TS02E-8SW

2017年8月31日
野村エンジニアリング(有)
代表取締役 野村 徹

TS02E-8SW ファームウェア更新のお知らせ

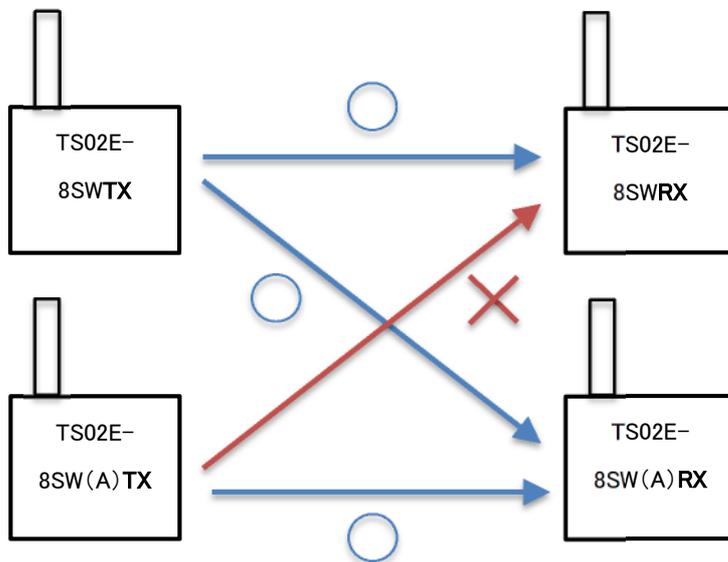
- 8SW と 8SW(A)の無線互換性を記載します。

- ・後継機の 8SW(A)は従来の 8SW と互換があります。従来 8SWRX(受信機)と後継機の 8SW(A)TX(送信機)は互換がありませんのでご注意ください。

従来品の送受信機で使用していて、送信機の故障等で交換が必要となった場合は故障した送信機の ID を連絡頂ければ、従来品のファームウェア品を納めることは可能です。
送信機の ID が分からない場合、又は従来受信機へ後継送信機を追加する場合は受信機を後継機へ交換する必要があります。(全て有償となります。)
上記以外の場合は、後継機で互換があります問題なく使用いただけます。

- 後継機(ファームウェア更新)のラベル表示について

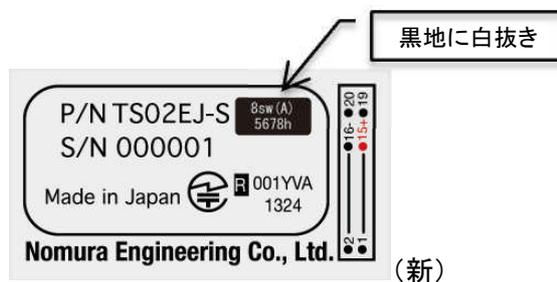
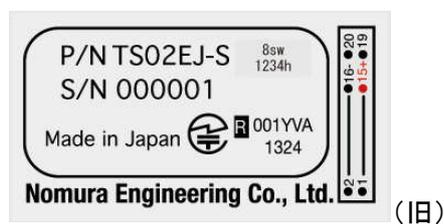
- ・送信機

- ・受信機: 変更なし
